**Всемирный форум для согласования правил
в области транспортных средств**

Рабочая группа по пассивной безопасности

Правила № 100 (транспортные средства с электроприводом)**Предложение по поправкам серии 04 к Правилам № 100
(транспортные средства с электроприводом)*****Представлено экспертом от Нидерландов**

«Приложение 10

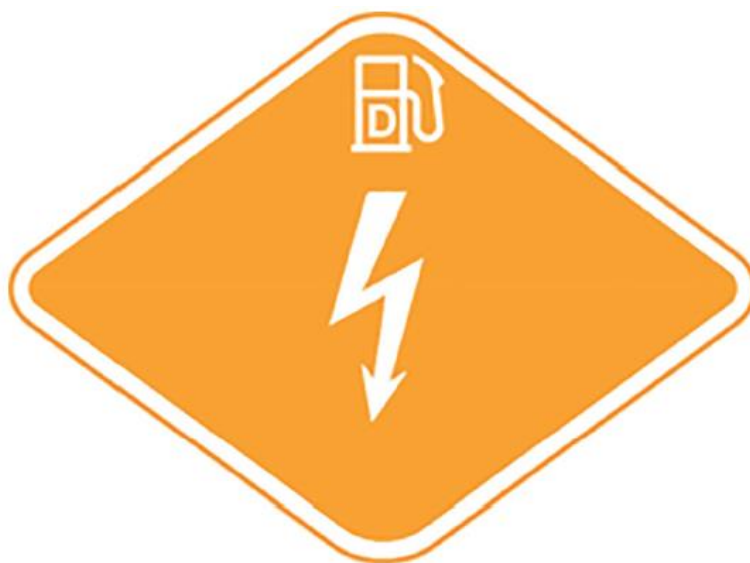
Включить новое приложение 10 следующего содержания:

Положения, касающиеся знака для транспортных средств категорий M₂/N₂ и M₃/N₃, оборудованных электрическим приводом

(пункты 5.5.1–5.5.3 настоящих Правил)

Знак должен быть устойчивым к воздействию различных погодных условий.

В центральной части указывается первый источник энергии.

В верхней части указывается второй источник энергии.

Компоновка и символы должны соответствовать стандарту ISO 17840-4:2018.

Цвет и размеры знака должны соответствовать нижеследующим требованиям.

Цвет:

Фон:	оранжевый, код RGB 255, 165, 0
Граница:	белая светоотражающая
Буквы:	белые светоотражающие

Размеры:

Ширина наклейки:	≥ 110 мм
Высота наклейки:	≥ 80 мм».
